OGGETTO : Intesa con AdB Distrettuale Appennino Settentrionale,Art. 4 (Delega di firma). Approvazione preventiva della riperimetrazione delle fasce di inondabilità, sponda sin T.Bisagno, a seguito della realizzazione di interventi di modifica morfologica.

DECRETO	N. 173 del REGISTRO ATTI AFFARI GIUNTA	DATA 26.7.2017 di SOTTOSCRIZIONE

ALLEGATO 1: Fasce di inondabilità del piano di Bacino del t. Bisagno oggetto di variante

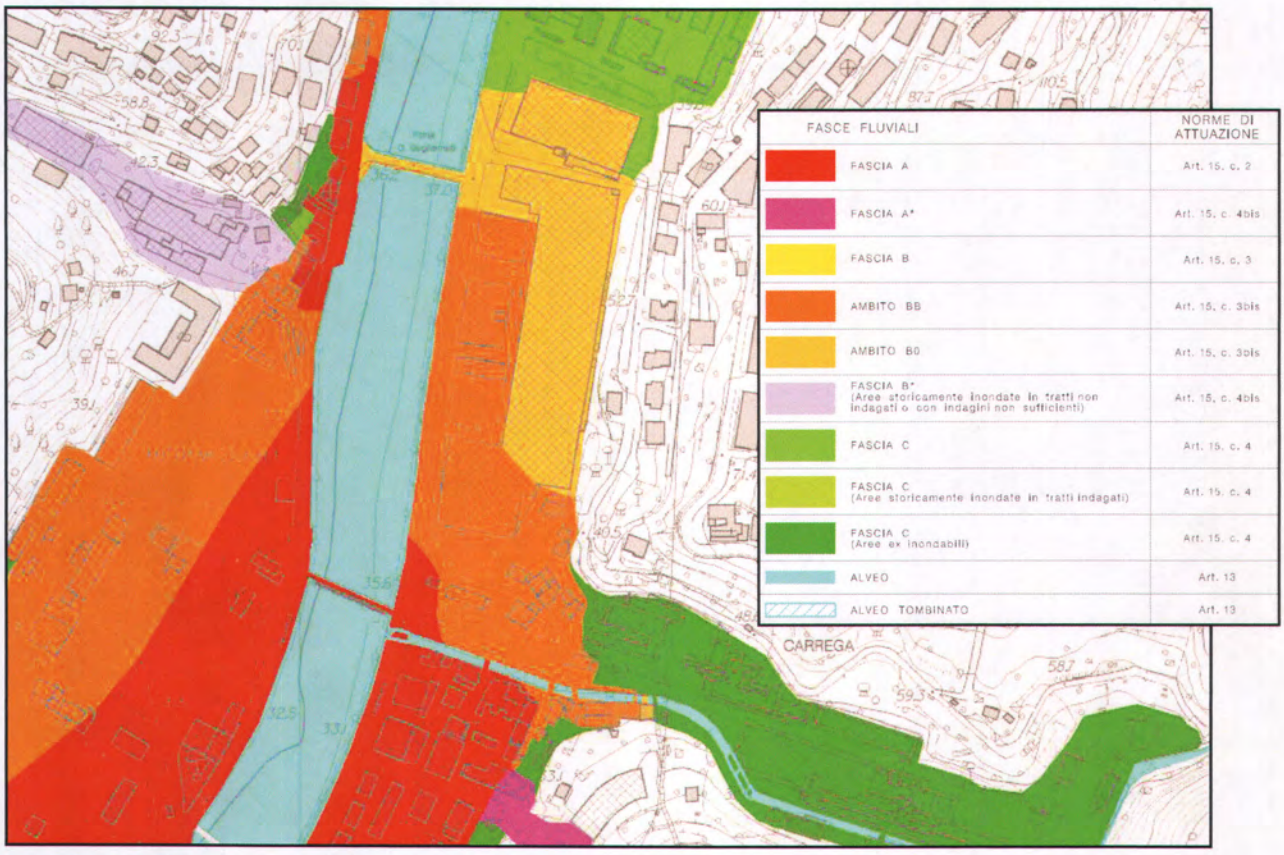
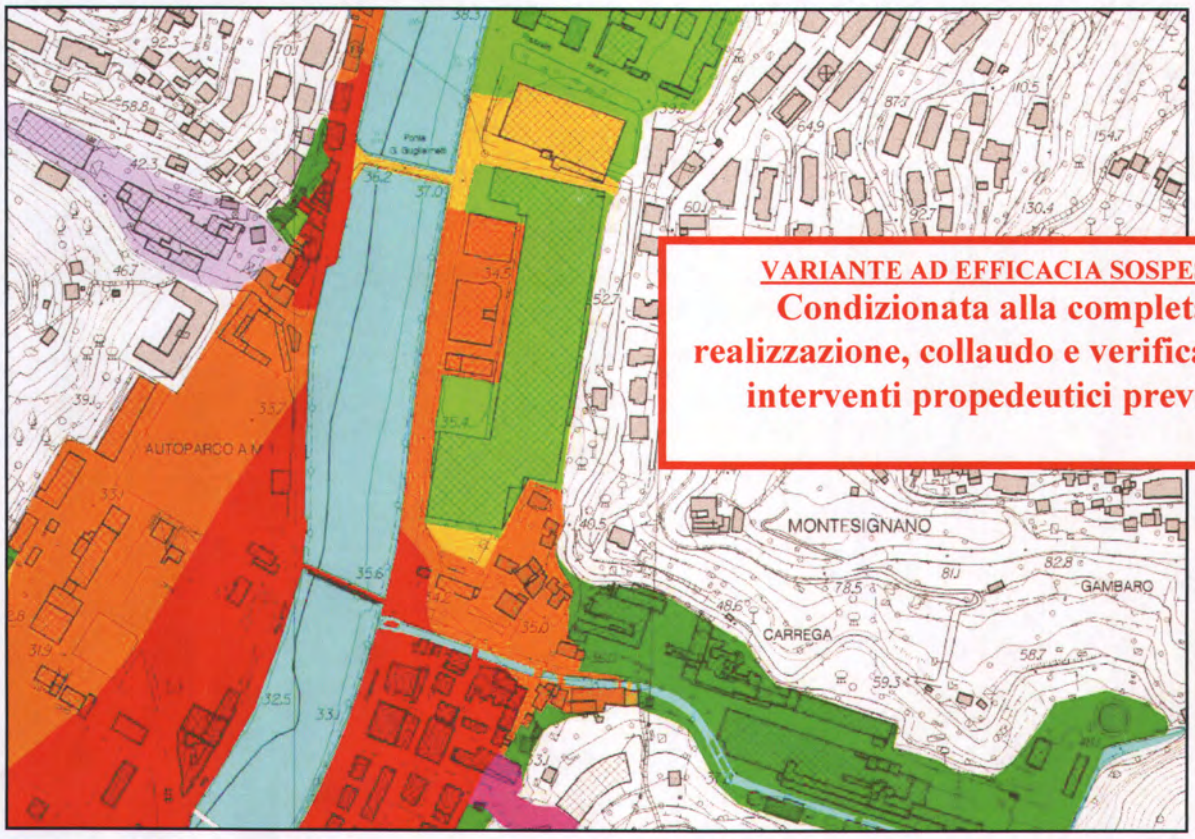
- di approvare, con efficacia sospesa, la variante al Piano di bacino per l'assetto idrogeologico del t. Bisagno, finalizzata all'aggiornamento delle fasce di inondabilità nell'area delle "ex officine Guglielmetti" in sponda sinistra del torrente, di cui all'allegato 1, parte integrante e sostanziale del presente atto, conseguente alla realizzazione dell'intervento di modifica morfologica progettato;

VARIANTE AD EFFICACIA SOSPESA

Condizionata alla completa realizzazione, collaudo e verifica degli interventi propedeutici previsti
